ESTUDO DE IMPACTE AMBIENTAL

PROJETO DE REATIVAÇÃO DAS MINAS

DE FERRO DE MONCORVO

Elementos Adicionais

Figura 21 – Área de concessão da MTI assinalada sobre a Carta B, da Reserva Ecológica Nacional do concelho de Torre de Moncorvo, aprovada pela Portaria n.º 181/2013, de 13 de Maio (ver Anexo PDM Torre de Moncorvo - REN)

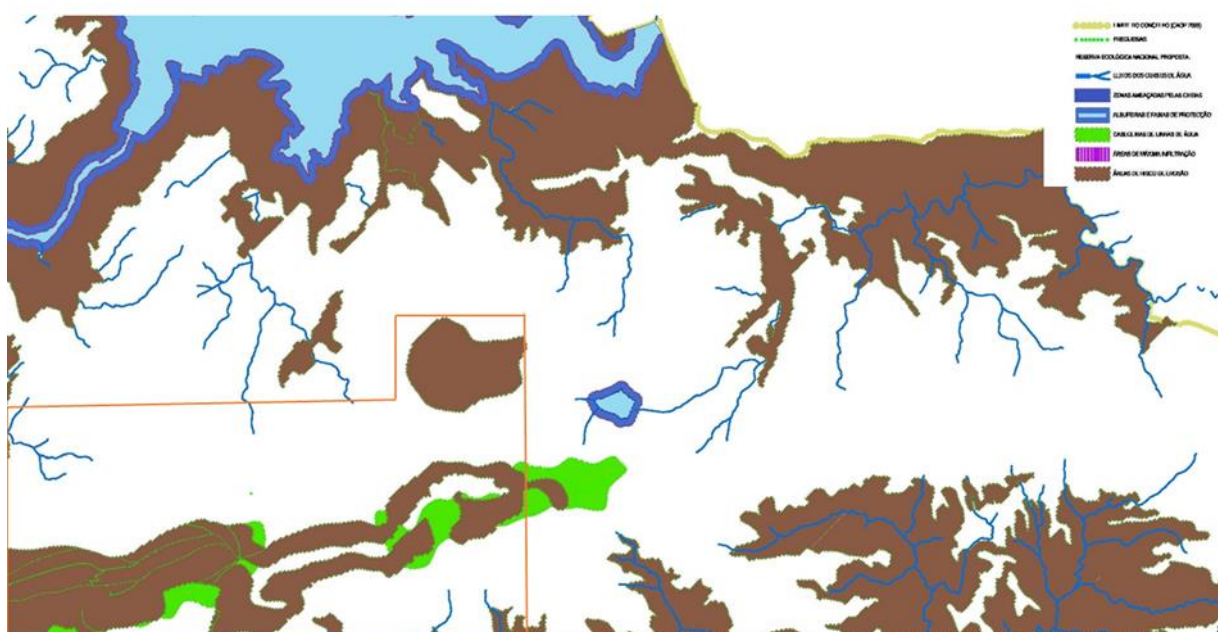
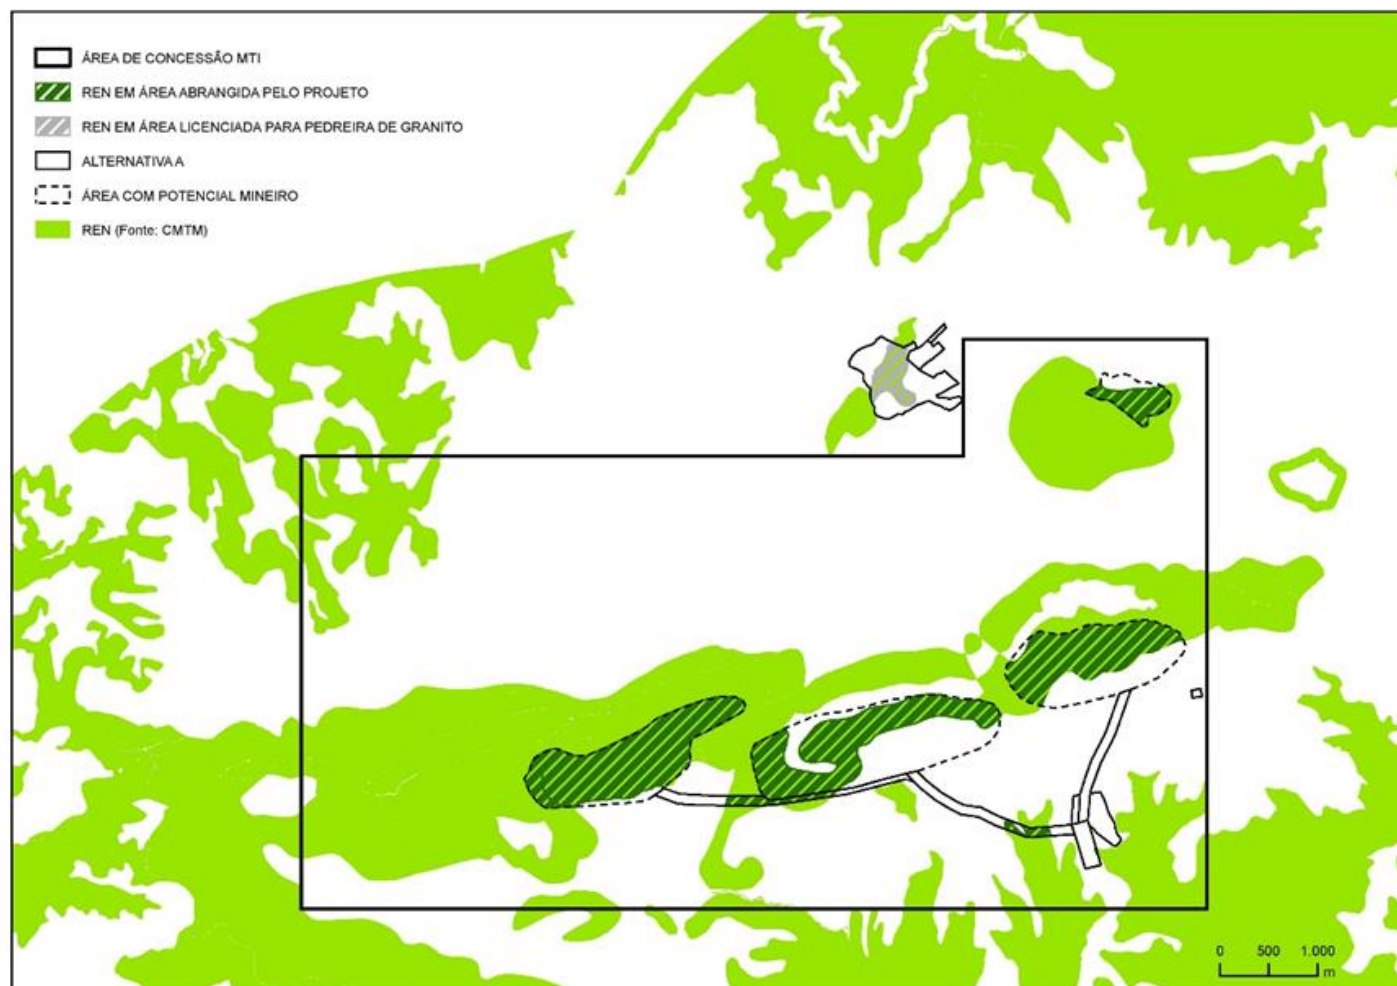
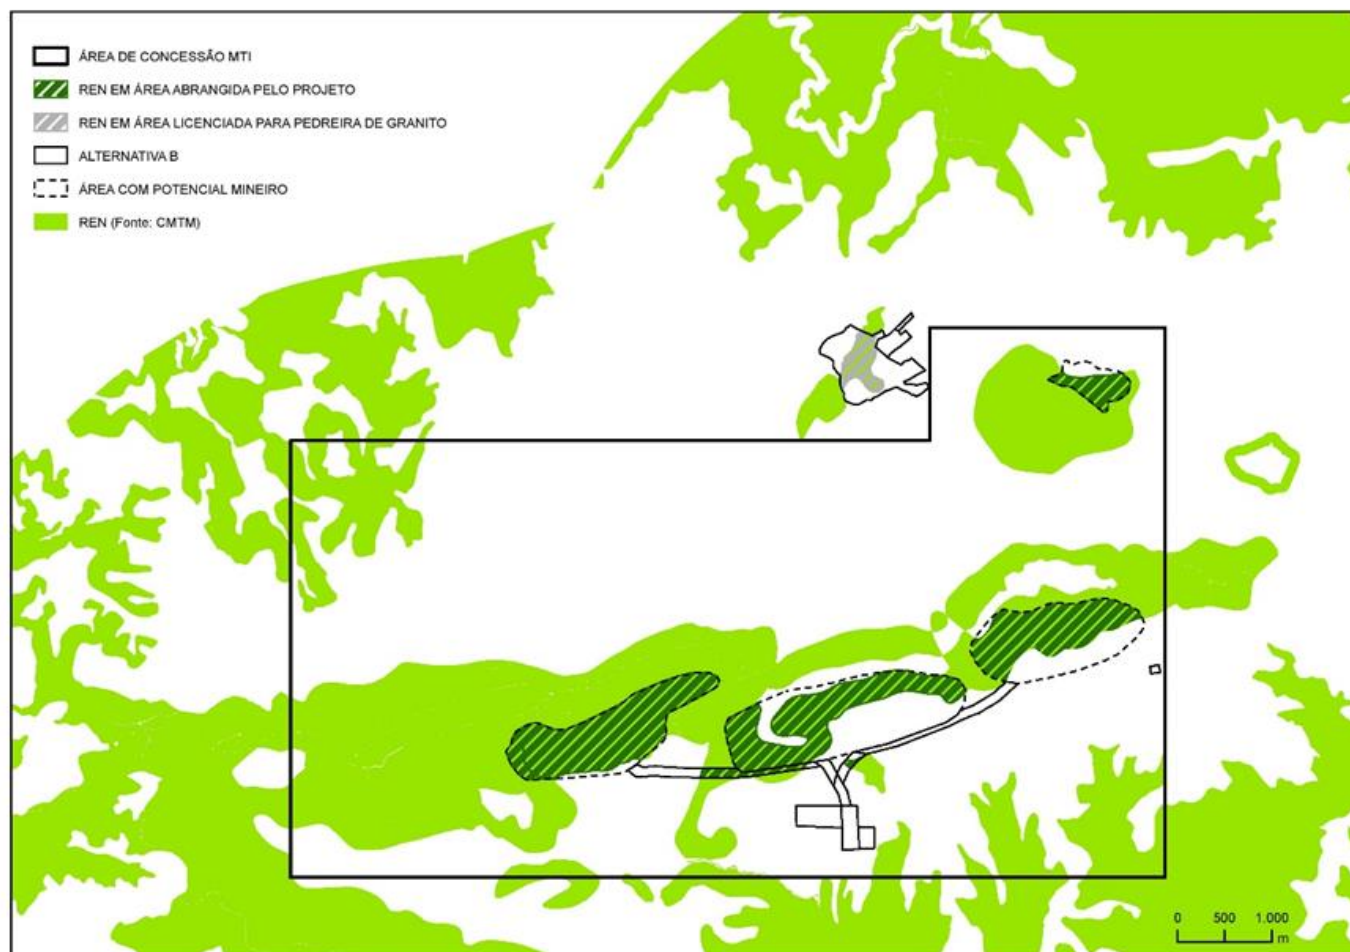
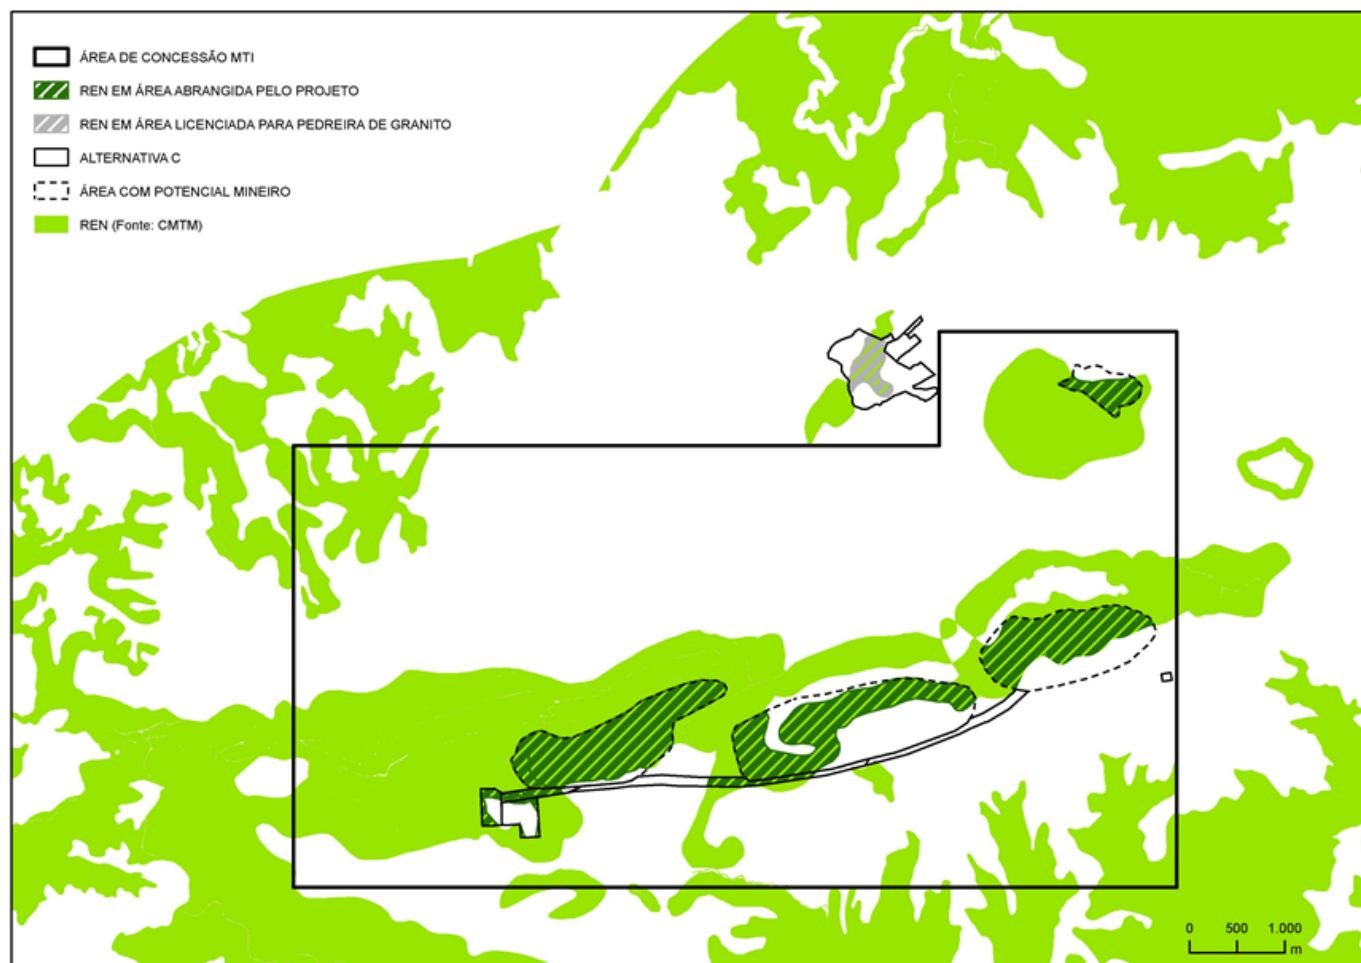
2. Apresentar a implantação do projeto, com as diferentes alternativas, sobre a Carta da Reserva Ecológica Nacional do concelho de Torre de Moncorvo, aprovada pela Portaria n.º 181/2013, de 13 de maio. Para além disso, deve ser contabilizada a área ocupada pelo projeto, para as diferentes alternativas, total e a específica de cada um dos sistemas REN presentes.

A área total de REN dentro da área concessionada, corresponde a 33% (1.533 ha), da área da concessão. Na REN classificada nesta área foram identificados os sistemas de REN, Cabecceiras de linhas de água (27%), e Áreas de risco de erosão (85%), ocorrendo uma sobreposição dos dois sistemas, de 12% da área de REN.

Figura 25 – Localização de outros projetos na região e na área de estudo

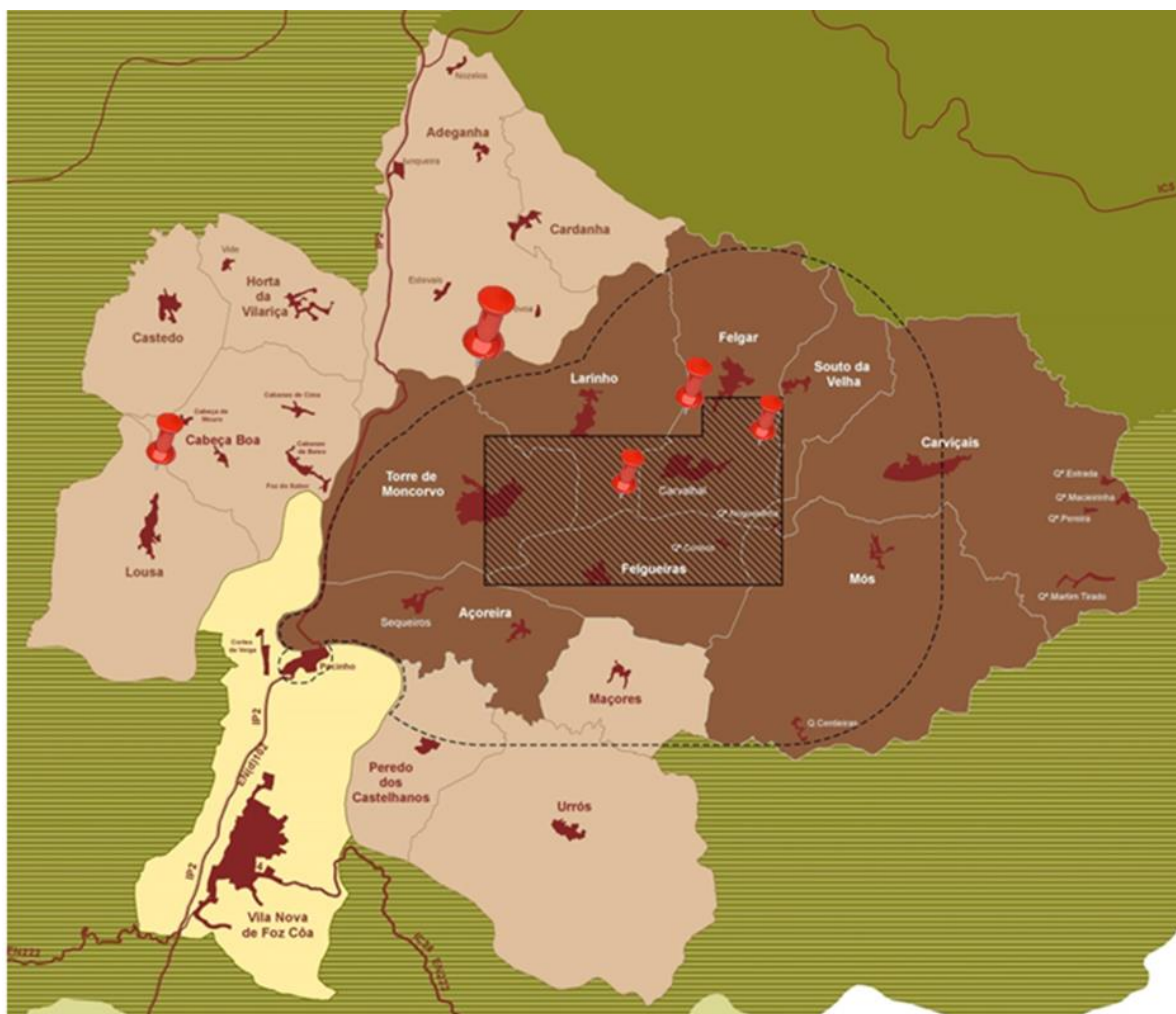
7. Justificar a contradição identificada nas conclusões do capítulo dos impactes cumulativos do projeto e a situação de incompatibilidade identificada para o Parque Eólico Zibreiro (no caso da Alternativa B). Deverá ainda ser esclarecida a questão relativa à sobreposição do projeto com outros empreendimentos existentes, nomeadamente a Linha de Muito Alta Tensão Armamar-Lagoaça a 400kV e a Pedreira de Inertes de Granito junto ao Felgar. Em complemento, deverão ser apresentadas peças gráficas contendo a implantação do projeto e respetivas componentes, para as diferentes alternativas, e os empreendimentos existentes dentro da área de estudo do EIA.

Tal como se refere no texto do Volume III “Apesar de se encontrar a uma razoável distância da futura área potencial de exploração da Pedrada, deve ser considerada uma potencial incompatibilidade entre o seu funcionamento e a exploração mineira. Considerando a calendarização das operações de extração/desmonte, previstas nas 3 Alternativas, apenas na Alternativa B, poderá ocorrer uma coincidência temporal entre o período de exploração do parque eólico e da exploração mineira.”. A potencial incompatibilidade referida, resulta apenas na Alternativa B, de uma coincidência temporal e de uma expressão cautelara e preventiva, na medida em que a distância entre a área potencial de exploração e os aerogeradores é significativa.

Figura 31 – Carta Geral com a identificação das acessibilidades

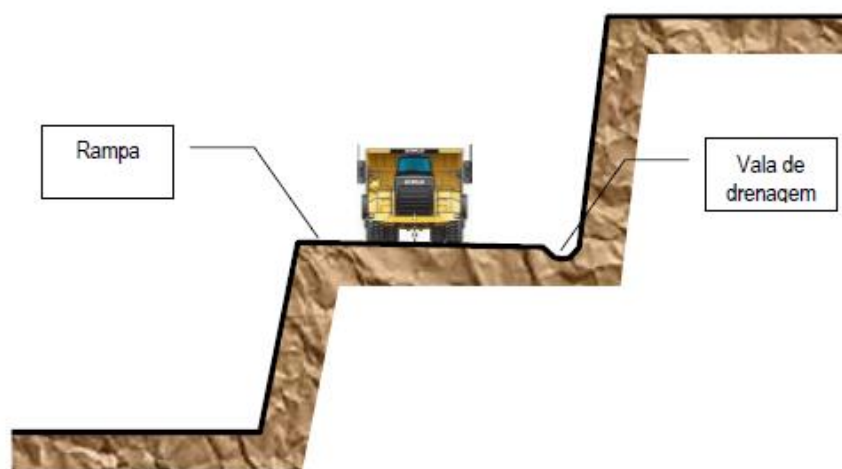
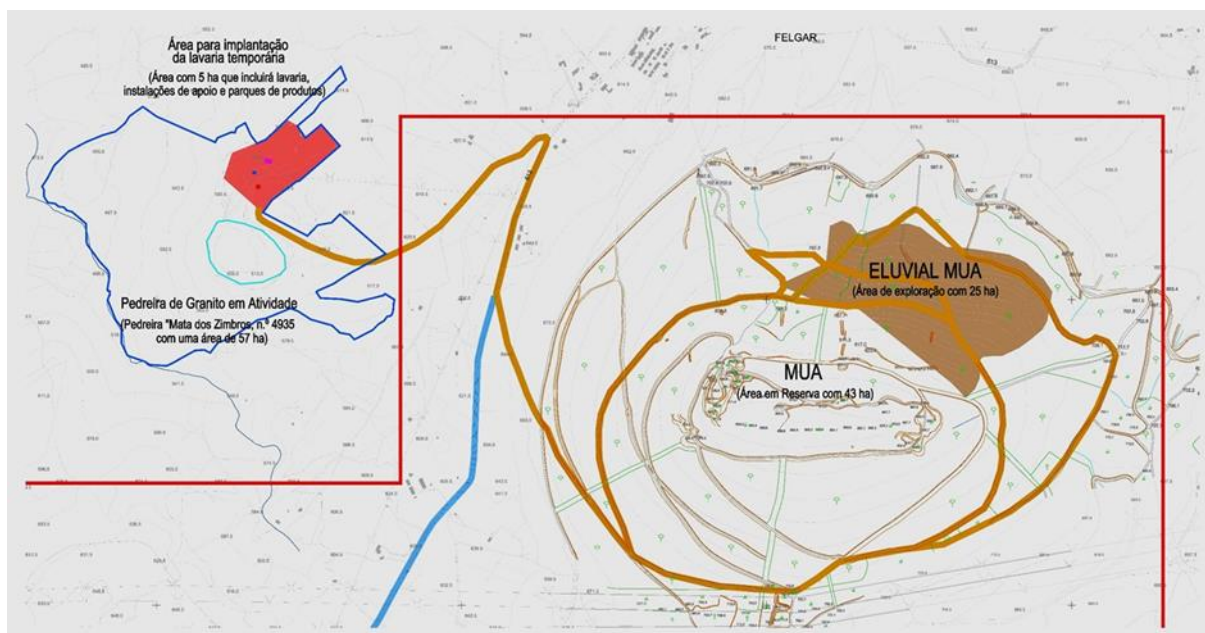
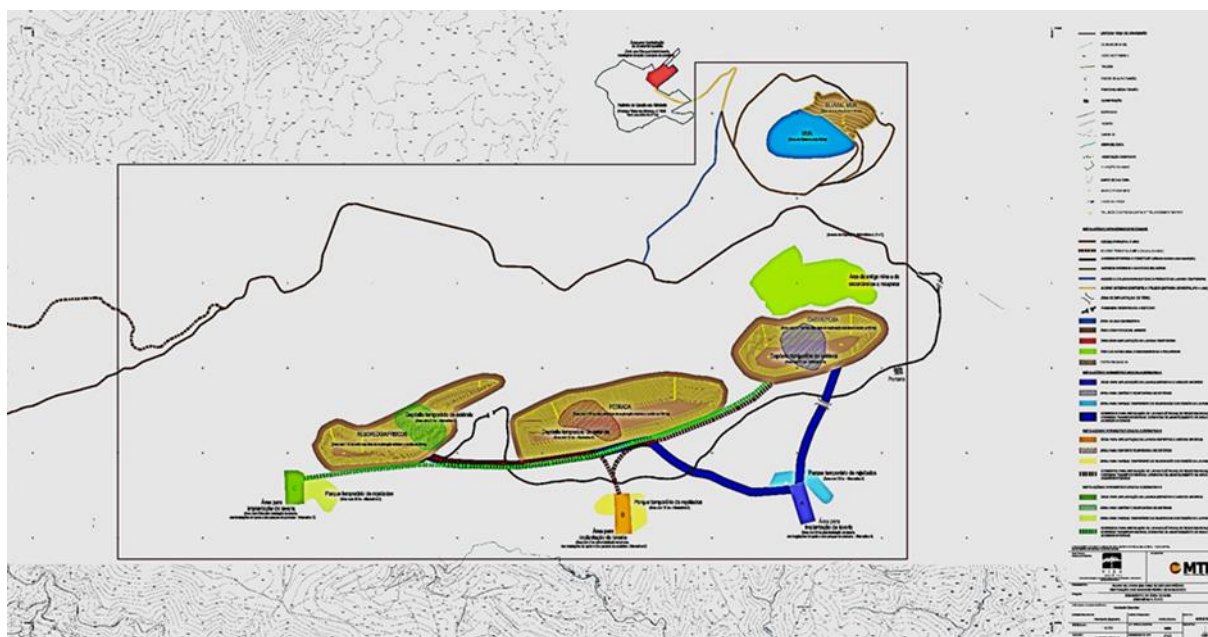
- 8. Apresentar a Carta de Acessibilidades referida no Relatório Síntese (Volume I), no ponto relativo à Gestão de Acessos.**

De facto refere-se na página 187 do Volume I que “Os principais acessos podem ser observados na Carta de Acessibilidades, e serão instalados nos corredores definidos para o efeito”. No entanto, dado que se trata de acessos a criar ou a utilizar no âmbito exclusivo do projeto, estes estão representados em todas as cartas de Alternativas, por representação autónoma ou inseridas nos corredores de infraestruturas assinalados, com particular pormenor nas cartas de acessos entre o Eluvial da Mua e a a lavaria inicial e a Carta Geral com a identificação das acessibilidades do Plano de Lavra - Desenho 6, ambas em anexo (as acessibilidades na zona da Mua foram corrigidas ver anexo “Acessos do eluvial Mua e lavaria inicial”).

Figura 32 – Esquema dos acessos a construir

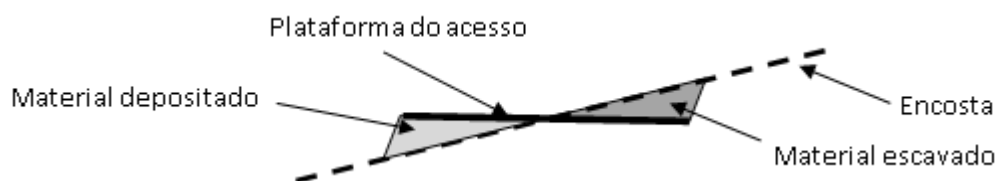
9. Apresentar um balanço de movimentação de terras previsto associados à construção e beneficiação de acessos e da execução dos túneis.

No que se refere aos acessos a construir, não se prevê que existam sobras substanciais de material, porquanto o material escavado irá ser utilizado no próprio acesso, conforme a figura seguinte.

Figura 34 – Pontos de amostragem a monitorizar

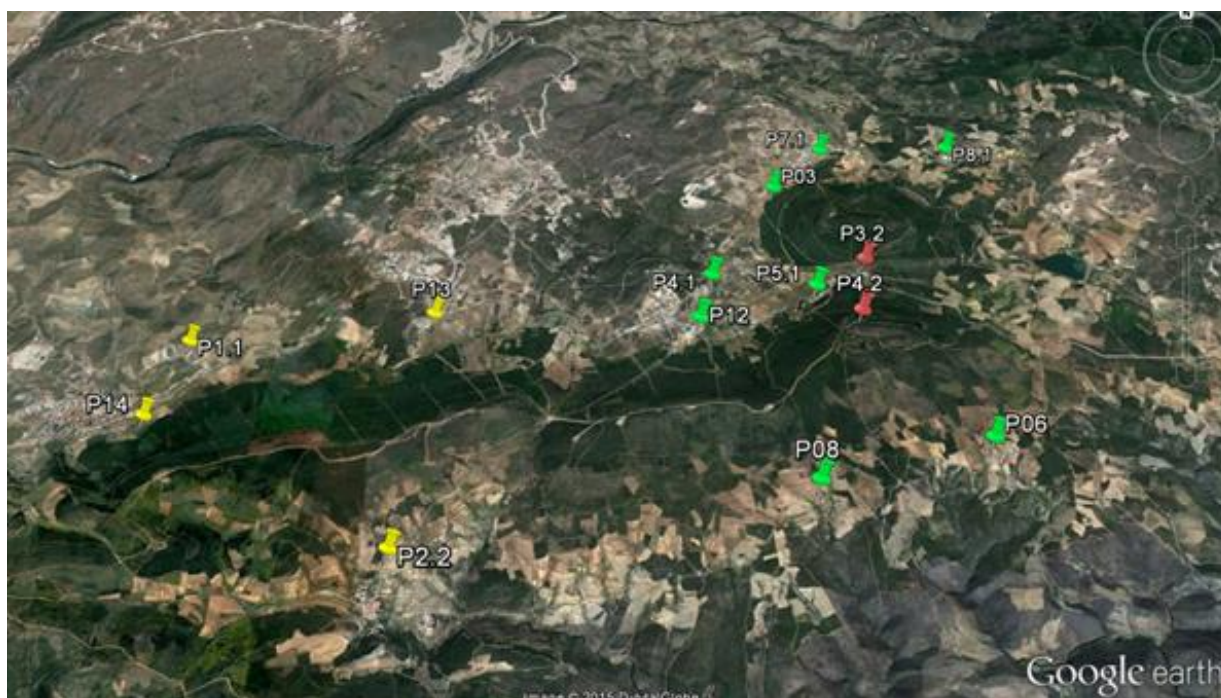
15. *Corrigir a designação das normas referidas no plano de monitorização e apresentar uma peça desenhada, em falta, com a identificação dos recetores sensíveis onde será realizada a monitorização, independentemente de, posteriormente, se poderem vir a adicionar novos pontos.*

Desta forma, propõe-se nesta fase, os seguintes pontos de amostragem do ambiente sonoro, os quais deverão ser objeto de avaliação de acordo com o faseamento da exploração mineira (a nomenclatura dos pontos de amostragem encontra-se já referida na resposta IX.1).

Figura 35 – Unidades de Paisagem em Portugal Continental (DGOTDU) com sobreposição do buffer da área de estudo à cartografia de Cancela d'Abreu

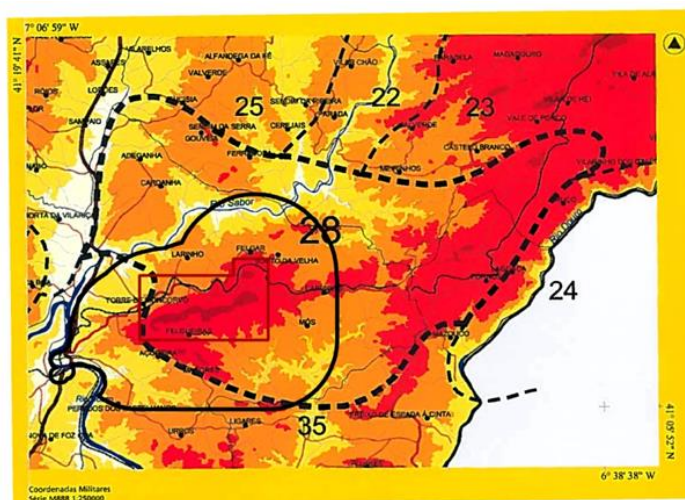
1. Apresentar as imagens que constam no EIA de acordo com o seguinte:

- Sobreposição do buffer sem hatch da área de estudo à cartografia de Cancela d'Abreu - Figura 121;
- Unidades de Paisagem em Portugal Continental (DGOTDU) Pág. 306.
